监 理 通 知 单

工程名称：交口县水头镇光伏发电平价上网项目

编号：SXLLJK-TZD-029

事由：关于南区 76#方阵支架安装相关事宜

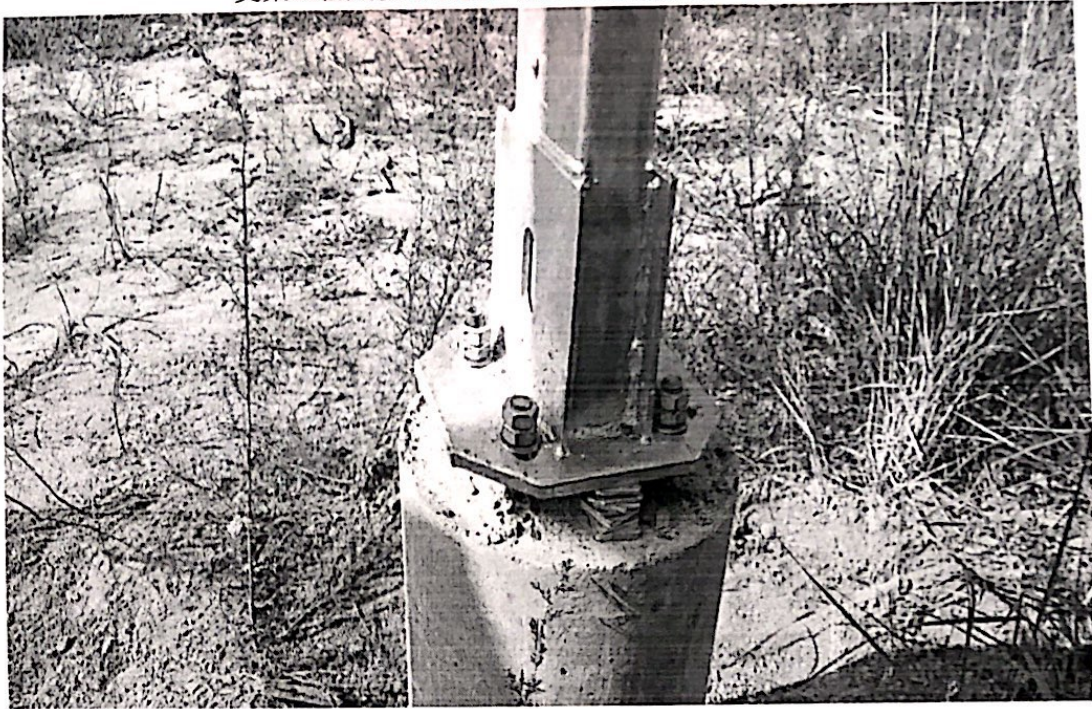
支架立柱底板未满垫、紧固螺栓外露螺丝不符合规范要求

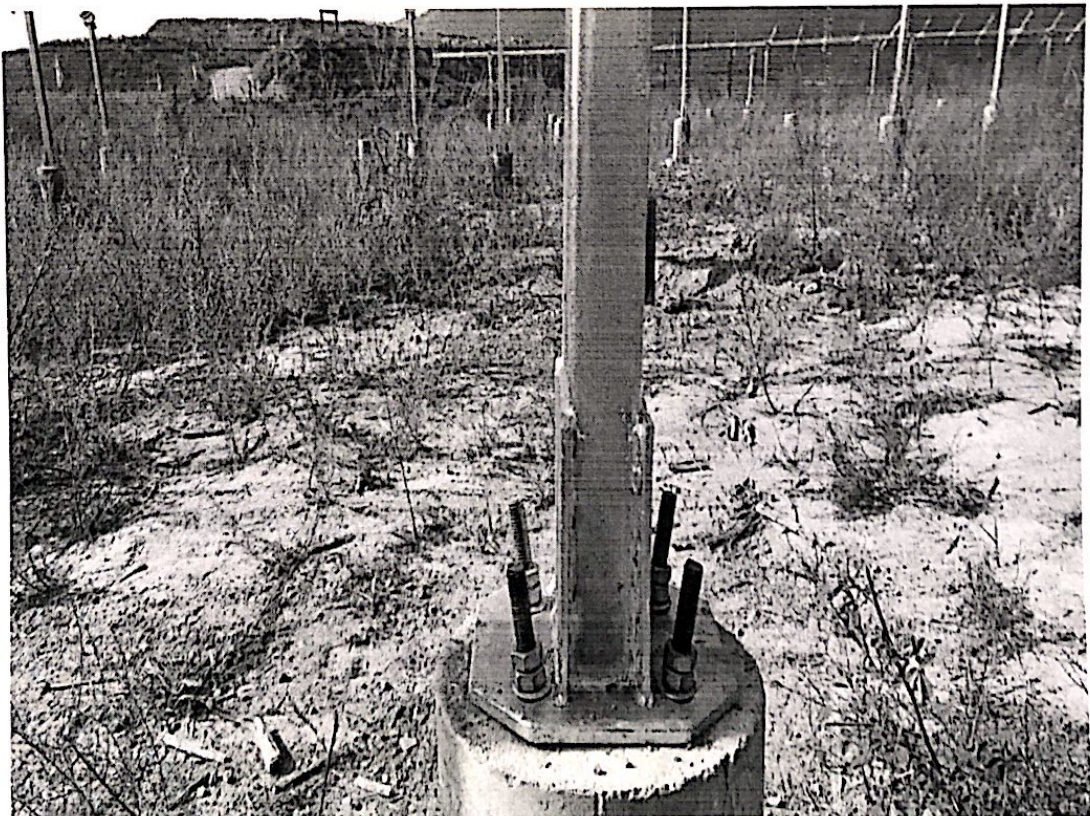
支架基础预埋件变形严重、地脚螺栓未按规定使用弹垫
